KLASA: 350-02/23-006/1
URBROJ: 251-06-52/001-24-206
Zagreb, 5. prosinca 2024.

IZVJEŠĆE O JAVNOJ RASPRAVI

o Prijedlogu izmjena i dopuna Prostornog plana Grada Zagreba i Strateškoj studiji o utjecaju izmjena i dopuna Prostornog plana Grada Zagreba na okoliš

Slika 1. Prikaz Prostornog plana Grada Zagreba oko lokacije TS 400/110 kV Tumbri i priključni 400 kV i 110 kV vodovi

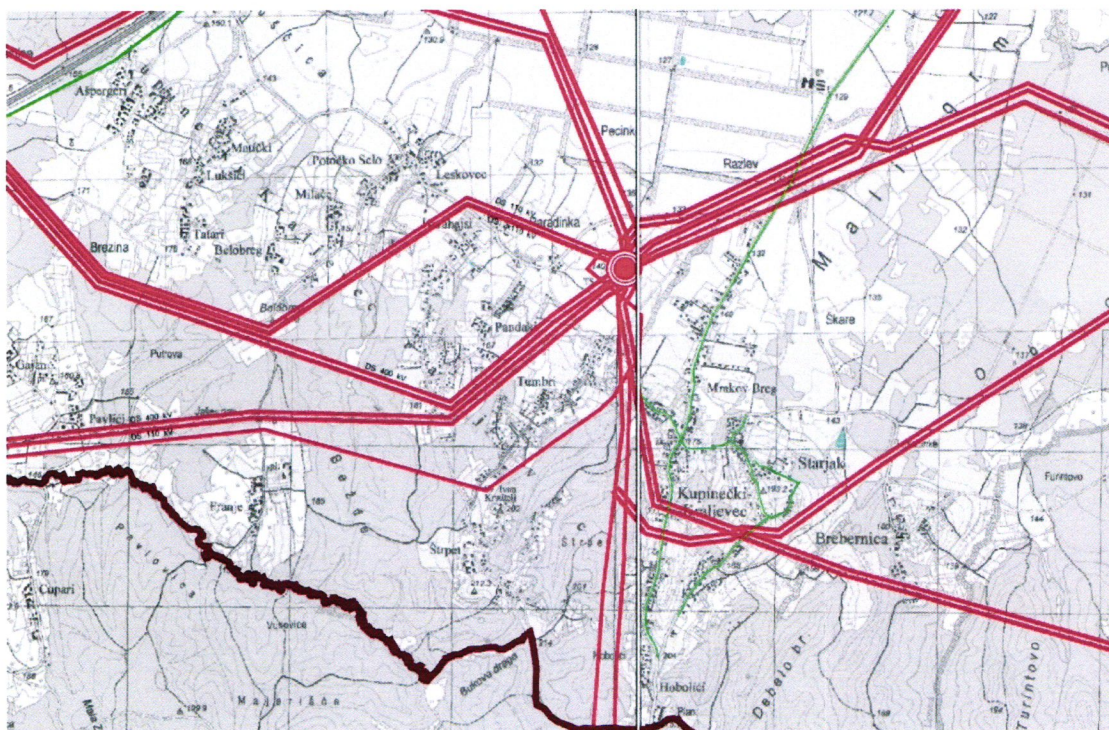
1. Pregledom **grafičkog** dijela Plana, uvidom u kartografske prikaze br.2.A. Energetski sustav - izmjene i dopune 2024., potrebna je nadopuna/korekcija istog a kako slijedi:

Slika 2. HOPS-ov prijedlog izmjena i dopuna Plana oko lokacije TS 400/110 kV Tumbri i priključni 400 kV i 110 kV vodovi

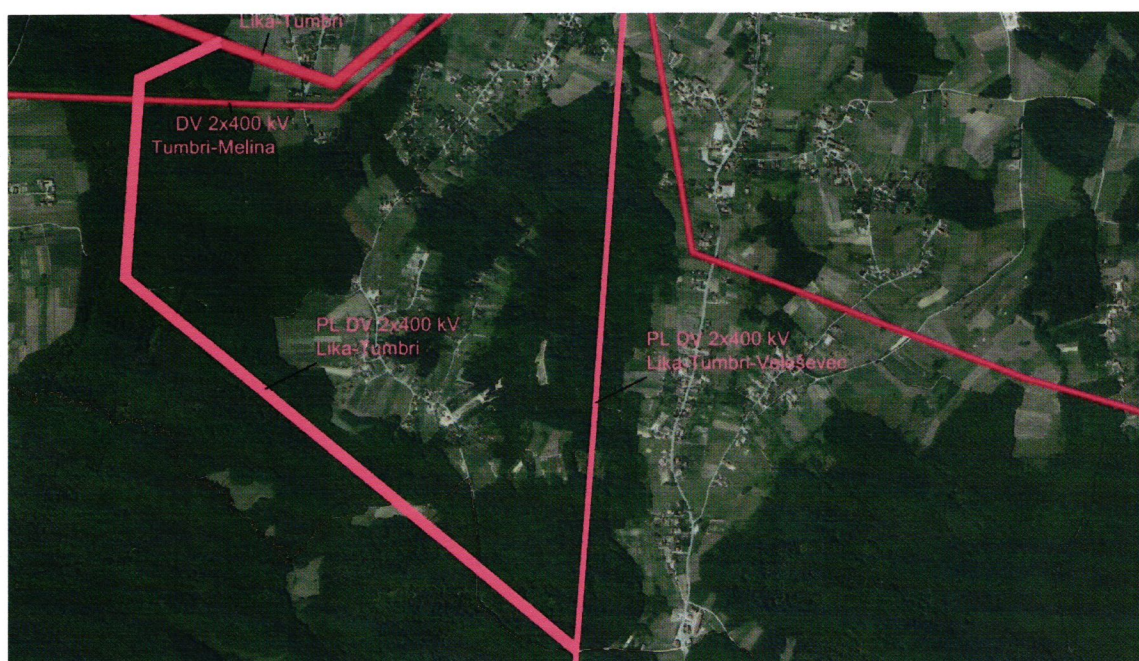
- Usporedbom sa Dopisom o dopuni podataka za uvrštenje u Prostorni plan Grada Zagreba Klasa 700/23-07/1074, Ur.broj: 3-2000-002-01/DK-23-02 (Prilog 1) vidljivo je da nisu uvažene izmjene trase postojećih i planiranih 400 kV i 110 kV vodova (Slika 2. i Slika 3.) redom:
 - Planirana trasa KB 2x110 kV Rakitje-Tumbri-Zdenčina,
 - Planirana trasa DV 2x400 kV Tumbri-Krško,
 - Planirana trasa DV 2x400 kV Lika-Tumbri,
 - Planirana trasa DV 2x400 kV Lika-Tumbri-Veleševac.

Slika 1. Prikaz Prostornog plana Grada Zagreba oko lokacije TS 400/110 kV Tumbri i priključni 400 kV i 110 kV vodovi

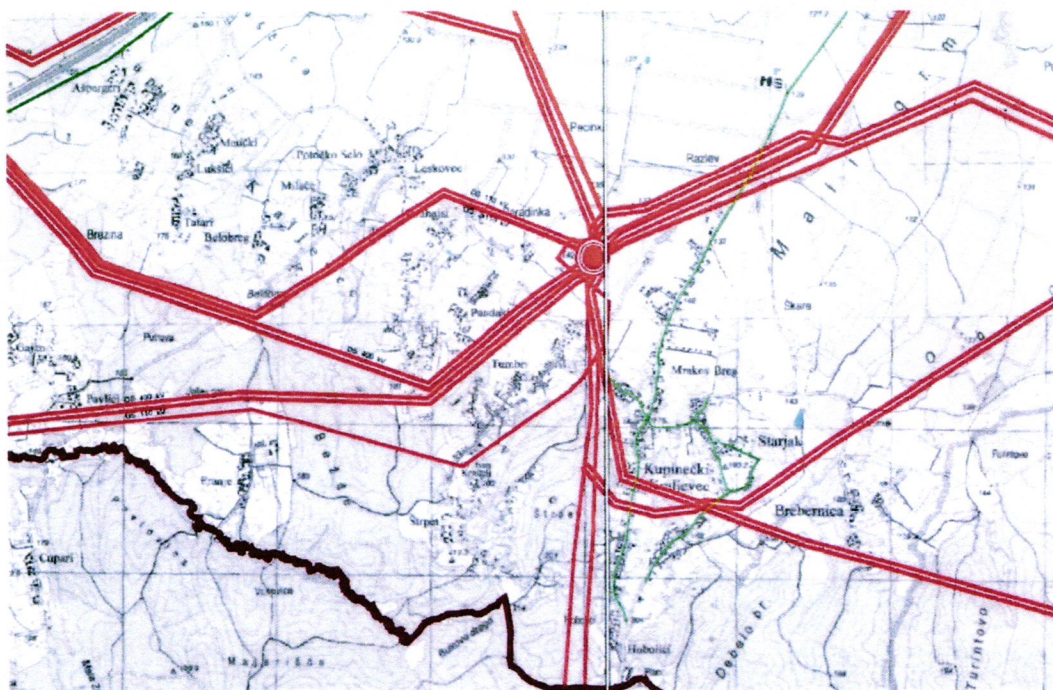
Nastavno na spomenuto, tražimo da se u sklopu Izmjena i dopuna Prostornog plana Grada Zagreba i Strateške studije o utjecaju izmjena i dopuna Prostornog plana Grada Zagreba na okoliš unesu spomenuti i prikazani vodovi.

- Na osnovi dostavljenog grafičkog dijela prijedloga Plana za javnu raspravu iz spajanja dvije karte („Rakov Potok“ i „Zadvorsko“) kako bi dobili okruženje oko TS 400/110 kV Tumbri (Slika 1):
